Ruimtelijke onderbouwing

Wijzigingen Vlowijker Zonneweide

Datum: 15 april 2021

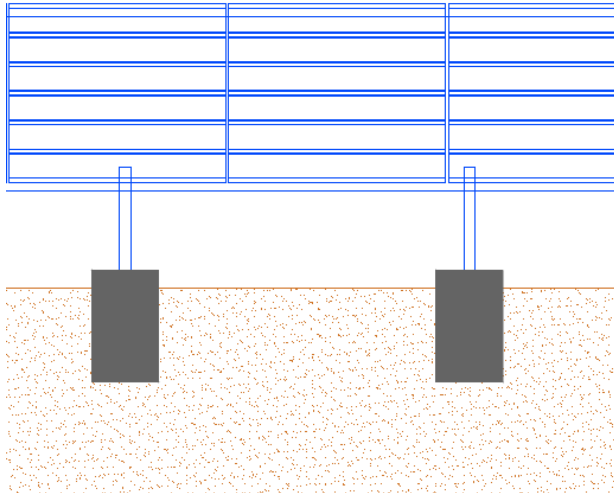
De wijziging in het plan met de meeste ruimtelijke impact is het verhogen van de opstelling van 1,50 meter naar maximaal 1,65 meter. Gelet op het karakter van het gebied is het van belang de opstelling laag te houden om de openheid te blijven waarnemen. In het nader overleg met omwonenden is besloten de afstand van de woningen aan de Achterdijk te vergroten tot ten minste 200 meter (ipv 80 meter). Hierdoor is één perceel komen te vervallen als zonneveld. Op dit perceel wordt voor een deel een hoogstamfruitgaard gerealiseerd. Bij de Werkhovenseweg liggen de panelen op circa 420 tot 480 meter vanaf de weg. Door deze ruime afstand en beperkte verandering in hoogte blijven de panelen ruim onder ooghoogte vanaf de omliggende hoger gelegen erven en wegen (ca. 50 cm hoogteverschil), zie. De openheid rondom en de doorzichten op de komvlakte tussen de erven wordt dan ook gewaarborgd.

Wat betreft het gemeentelijk beleid wordt in de 'Beleidsregels Zonnevelden gemeente Bunnik' voor het deelgebied 'Noord van Oostromsdijkje' benoemd dat de maximale hoogte van de opstelling 1,50 meter mag bedragen. In de toelichting is aangegeven dat deze maximale hoogte is ingegeven door het uitzicht in open gebieden, besluitvorming is echter maatwerk per locatie. In het oorspronkelijke plan is uitgegaan van 1,5 meter en met een landschappelijke inpassing van minimaal de hoogte van het hekwerk (ca. 2 meter). Met de aanpassing van het plangebied en de technische uitwerking is echter geconstateerd dat deze hoogte met ca. 10% moet worden verhoogd tot maximaal 1,65 meter. Gelet op het feit dat de afstand van de openbare weg tot de panelen wordt vergroot en het hoogteverschil van omliggende wegen tot het plangebied, is deze 15 cm in het veld nauwelijks waarneembaar. De Achterdijk ligt bijvoorbeeld ruim 50 cm hoger dan de locatie waar de panelen worden geplaatst. Bovendien blijft de opstelling lager dan de landschappelijke inpassing. Hierdoor past deze ontwikkeling in het landschap ter plaatse.
